„Realizacja robót budowlanych oraz wykonanie projektu wykonawczego i realizacja robót budowlanych na zabudowę urządzeń sterowania ruchem kolejowym, urządzeń kolejowych sieci telekomunikacyjnych wraz ze świadczeniem usług pogwarancyjnych dla tych urządzeń na odcinku Zabrzeg – Zebrzydowice – granica państwa w ramach projektu „Prace na podstawowych ciągach pasażerskich (E 30 i E 65) na obszarze Śląska. Etap I: linia E 65 na odcinku Zabrzeg – Zebrzydowice (granica państwa)”

Zapytanie w sprawach technicznych Nr 2024/TRAKCJA/ZAB/ZT/P/0197

Nr STWiORB:		Branża:	Branża peronowa
DOTYCZY: Dokumentacja PW Część B1: Perony			
Lokalizacja: PO Zabrzeg Czarnolesie, st. Chybie, PO Drogomyśl			
Treść zapytania:

Numer zapytania technicznego Wykonawcy Robót: 2024/TRAKCJA/ZAB/ZT/P/0197

Rysunek 24. Oznakowanie strefy zagrożenia w zależności od dopuszczalnej prędkości poruszania się pojazdów przy danej krawędzi (Ipi-1, 2023 r.)

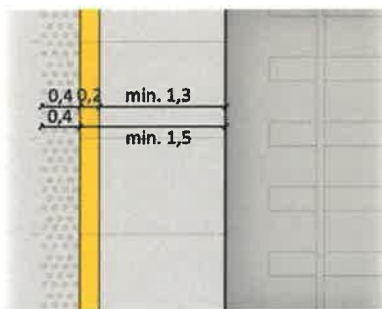
1. W nawiązaniu do odpowiedzi na ZT nr 2024/TRAKCJA/ZAB/ZT/P/0175 Wykonawca pragnie zaznaczyć, iż na rynku producenci stosują wyłącznie płyty z odkrytym kruszywem z zastosowanym pasem wizualnym o szerokości 0,20 m poprzez wmontowanie profilu z tworzywa sztucznego, oddalonego od krawędzi peronu o 0,55 m, 0,80 m oraz 1,30 m w zależności od projektowanej prędkości pociągów. Ponadto Wykonawca wskazuje na rozbieżność w dokumentacji projektowej, gdzie na peronach na p.o. Zabrzeg Czarnolesie i Drogomyśl. Projektant zaprojektował płyty z pasem ostrzegawczym umiejscowionym 1,5m od krawędzi płyty, natomiast na st. Chybie Projektant zaprojektował płyty z pasem ostrzegawczym umiejscowionym 2 m od krawędzi płyty. W związku z powyższym Wykonawca zwraca się o potwierdzenie możliwości stosowania płyt peronowych z wyznaczoną strefą zagrożenia w odległości 1,50 m dla krawędzi peronowej przy torze nr 1 i 2 w stacji Chybie tak jak zostało to zaprojektowane na p.o. Zabrzeg Czarnolesie oraz p.o. Drogomyśl. 2. W obowiązującej instrukcji Ipi-1 dodatkowe oznakowania krawędzi płyty nie jest wymagane. Dla płyt z odkrytym kruszywem producenci wtapiali linię ostrzegawczą w prefabrykat, jednak z uwagi na zmiany Ipi-1, żaden producent nie stosuje tego rozwiązania. Dlatego Wykonawca z uwagi na powyższe zwraca się z prośbą o potwierdzenie, iż w świetle obowiązujących przepisów nie ma konieczności stosowania dodatkowego oznakowania ostrzegawczego na krawędzi płyty.

Zaprojektowane przez projektanta strefy bezpieczeństwa 2.0 m na stacji Chybie, a na pozostałych w tym zadaniu inwestycyjnym 1.5 m jest niezgodne z Ipi-1 obowiązującym od 19 grudnia 2023, - Rozdział 2 § 4. Błąd projektowy należy pilnie poprawić

1. Projektant Nadzoru Autorskiego oświadcza, że dla przystanków osobowych: Zabrzeg Czarnolesie, Drogomyśl i Pruchna oraz stacji Chybie i Zebrzydowice należy zastosować płyty peronowe z linią ostrzegawczą szerokości 20 cm oddaloną od krawędzi peronu o 1,3m (strefa zagrożenia na 1,5m) zgodnie z wariantami dostępnymi na rynku.

Zakładana prędkość kursowania pociągów pasażerskich na LOT D wynosi $V = 160$ km/h. Jednocześnie układ torowy i obiekty inżynieryjne na odcinku od km 53+100 do km 72+800 uwzględniają podniesienie prędkości do $V = 200$ km/h.

Płyta z ww. pasem spełnia zapisy Ipi-1 dla prędkości pociągów od 140 km/h do 200km/h (włącznie):

Dla prędkości $140 \text{ km/h} \leq v \leq 200 \text{ km/h}$
